# **ZUKUNFT KRIENS**

## **LEBEN IM ZENTRUM**

*Bebauungsplan Teiggi / Gemeindehaus / LUPK-Areal, Kriens*

### *1. Lesung*

- der Vorschriftenplan (Situationsplan) im Massstab 1:500 vom 04. Februar 2010 sowie
- die Sonderbauvorschriften zum Bebauungsplan vom 04. Februar 2010.

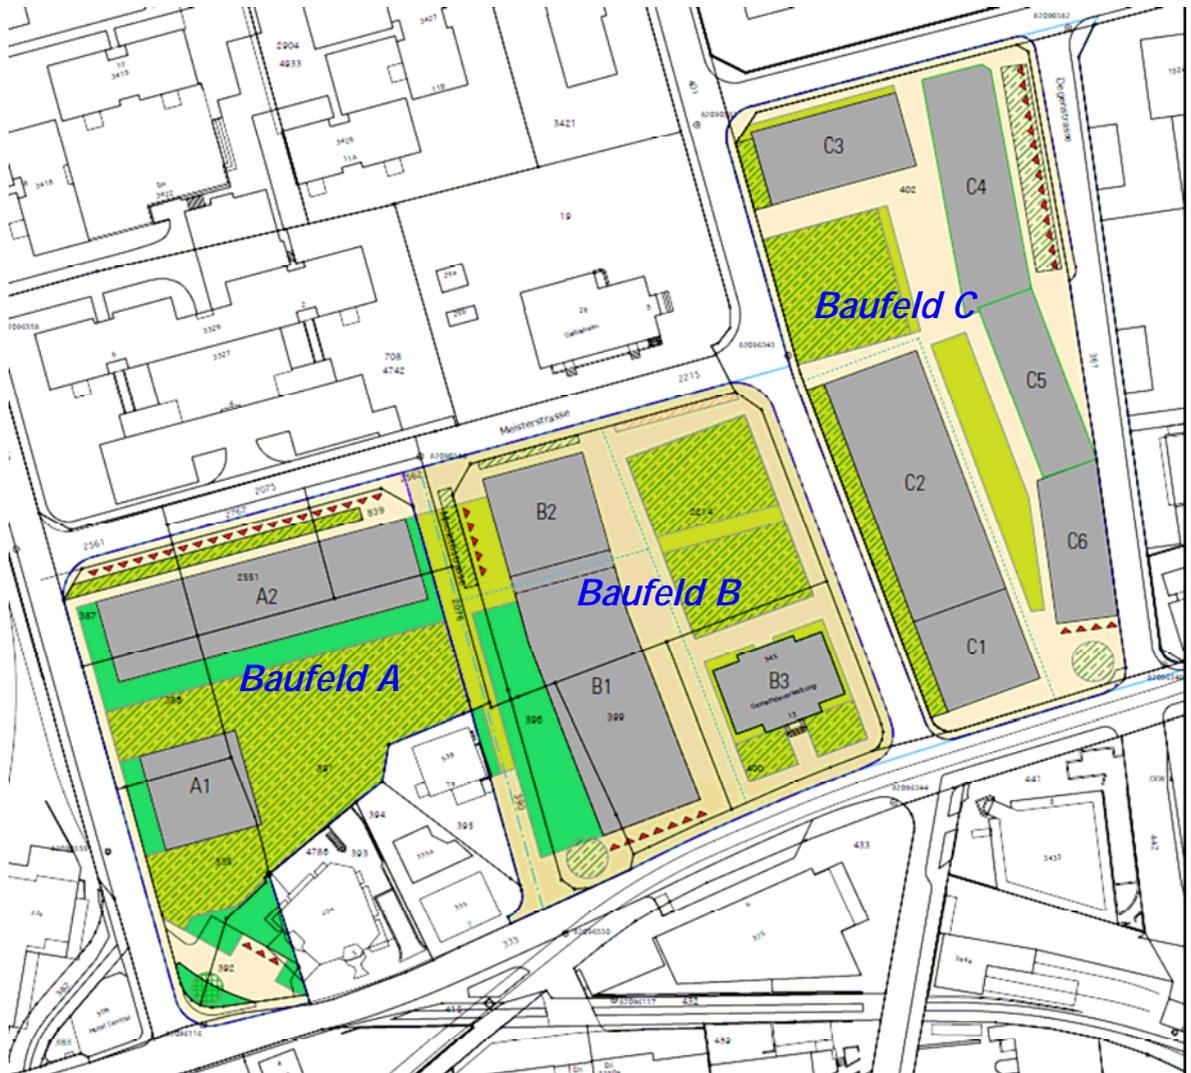
- Die Baubereiche sind durch die grauen Flächen gekennzeichnet. Die rote, gestrichelte Linie in der Legende bei den Baubereichen ist wegzulassen.
- Das BUWD beantragt, auf die Differenzierung der grauen Flächen zu verzichten. Die Differenzierung in der Legende (unterschiedliche Graustufen) stimmt nicht mit dem Plan überein und ist nicht notwendig.

Die Baufeldabgrenzungen sind konsequent entlang der Grundstücksgrenzen geführt. Dies führt zu unzweckmässigen Baufeldabgrenzungen. Das BUWD beantragt, die Baufelder nach funktionalen Kriterien zu begrenzen. Die Abgrenzungen sollten insbesondere beim Baufeld A gegenüber der Waldheimstrasse, beim Baufeld B gegenüber der Schachenstrasse, beim Baufeld C gegenüber der Degen- und der Schachenstrasse überprüft werden. Das BUWD ist der

Meinung, dass die angrenzenden Trottoirs vollständig in den Perimeter einbezogen oder ganz daraus entlassen werden sollten. Eine nur teilweise Berücksichtigung der Trottoirs ist nicht zweckmässig.

Auch die Abgrenzung zwischen den Baufeldern A und B erachtet das BUWD nicht als zweckmässig. Das BUWD beantragt, das Baufeld B inklusive der Minolettistrasse zu definieren.

- Plangrafisch ist nicht zu erkennen, ob der Baubereich B1 an den Baubereich B2 angrenzt (kann der Durchgang überbaut werden?).
- Der Baubereich A2 weist im Norden drei Einsprünge auf. Formal entsteht dadurch eine undefinierte Fläche zwischen der Normalbaulinie und dem Baubereich A2. Das BUWD beantragt, die graue Fläche bis an die Normalbaulinie zu ziehen oder, falls die Rückversetzung der Fassade städtebaulich erforderlich ist, diese mit einer Baulinie zu definieren. Alternativ kann auch in den Sonderbauvorschriften die erforderliche Rückversetzung umschrieben werden.

Das BUWD beantragt, eine öffentliche Fusswegverbindung zwischen den Baufeldern C und A im Bebauungsplan zu sichern (Im Bereich des Durchgangs im Baufeld B.). Die Quervernetzung der Baufelder kann damit verbessert werden.

Die beiden Korrekturen in der Legende des Planes werden für die öffentliche Auflage vorgenommen.

Diese Korrekturen im Plan werden für die öffentliche Auflage vorgenommen.

Bezüglich Durchgang B1 und B2 wird für die öffentliche Auflage der grüne "Bereich Durchgang" in der Legende gestrichen und im Plan wird dieser Bereich grau eingefärbt. Der Durchgang wird neu mittels "öffentlichem Fussweg" gekennzeichnet (siehe auch nachstehender Antrag BUWD).

Diese Korrektur im Plan wird für die öffentliche Auflage vorgenommen.
